**SCHRIFTLICHER BESCHIED DER
INTERNATIONALEN
RECHERCHENBEHÖRDE
(Regel 43bis.1 PCT)**

Internationales Aktenzeichen PCT/EP2020/058445	Internationales Anmeldedatum (Tag/Monat/Jahr) 25.03.2020	Prioritätsdatum (Tag/Monat/Jahr) 26.03.2019
---	---	--

Anmelder INDU-ELECTRIC GERBER GMBH

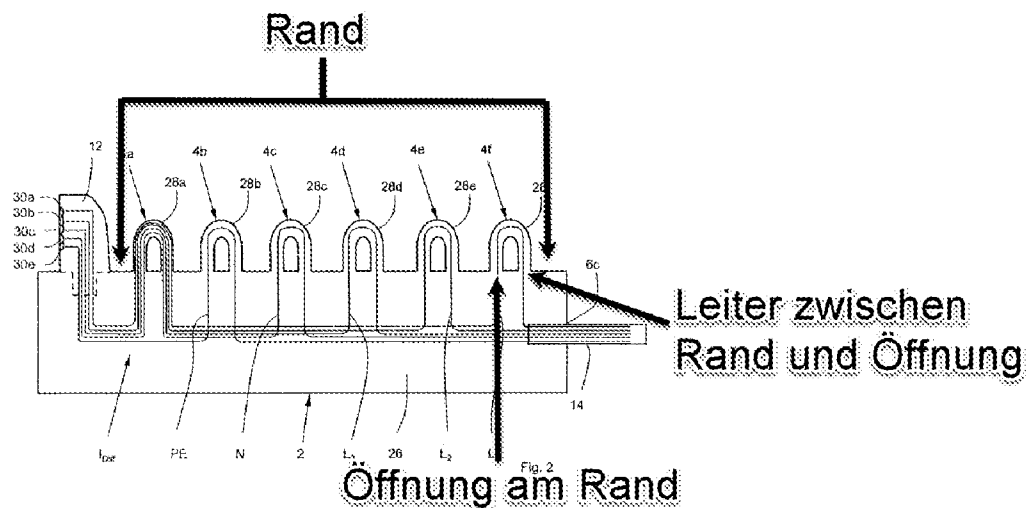
2.3.1.3 Anspruch 4 (nicht erfinderisch). In **D1** ist mindestens eine Öffnung [siehe **Nahaufnahme von Abbildung 2 unten**] am Rand einer ~~vorstehenden~~ Wandung des Gehäuses vorgesehen und der Leiter ist in der Wandung zwischen dem Rand der Wandung und der Öffnung geführt ist [siehe **Nahaufnahme von Abbildung 2 unten**].

Der Gegenstand des Anspruchs 4 unterscheidet sich somit von dem bekannten Gehäuse dadurch, dass die Wandung vorsteht.

Dieses Unterscheidungsmerkmal definiert eine geringfügige bauliche Änderung der Wandung nach Anspruch 1, die innerhalb dessen liegt, was ein Fachmann im Rahmen der üblichen Praxis zu tun pflegt, zumal die damit erreichten Vorteile ohne Weiteres im Voraus abzusehen sind. Folglich scheint der Gegenstand des Anspruchs 4 nicht erfinderisch zu sein.
